Comune di Albaredo d'Adige

Oggetto: Legge Regionale 31/12/2012 n. 55 art. 4 e D.P.R. 07/09/2010 n. 160 art. 8 - Raccordi Procedimentali con strumenti urbanistici. (Variante urbanistica con procedimento di Sportello Unico per le Imprese). CONFERENZA DEI SERVIZI DECISORIA IN FORMA SIMULTANEA E MODALITA' ASINCRONA prot. n°8140 del 21/07/2020 – art. 4 della L.R. 55/2012 e art. 8 del D.P.R. 160/2010 per l'esame del progetto presentato dalla Ditta RIGONI DI ASIAGO SRL per la realizzazione di

RELAZIONE ISTRUTTORIA TECNICA 240/2022

PARERE MOTIVATO N. 237 IN DATA 2 NOVEMBRE 2022

Allegati: - Tavola nº 44 Rev2

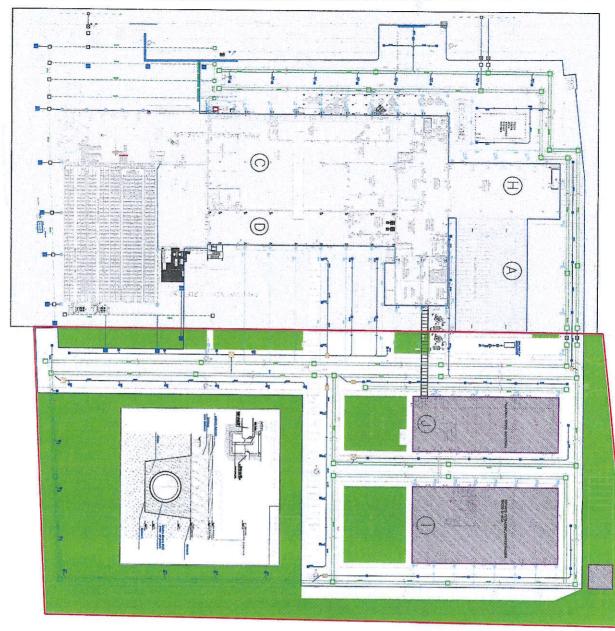
- c. I costi di gestione e manutenzione ordinaria e straordinaria delle opere (che saranno a carico del titolare);
- resa nota la presenza di un corso d'acqua non demaniale nella parte est dell'area di progetto, visibile nell'allegata tavola cartografica comparativa, si ritiene necessario il mantenimento della continuità idraulica dello stesso creando un nuovo corso d'acqua perimetralmente alla proprietà;

La presente Nota è rilasciata ai soli fini di <u>invarianza idraulica</u>, fatti salvi ed impregiudicati i diritti di terzi pubblici e privati cittadini, rimanendo l'obbligo per il richiedente di acquisire ogni altra autorizzazione occorrente in materia urbanistica, ambientale (L. 490/99, L.R. 10/99 ecc.), di vincolo idrogeologico, forestale o quant'altro connesso con il tipo d'intervento da realizzare; al riguardo il Consorzio rimane sollevato da ogni responsabilità.
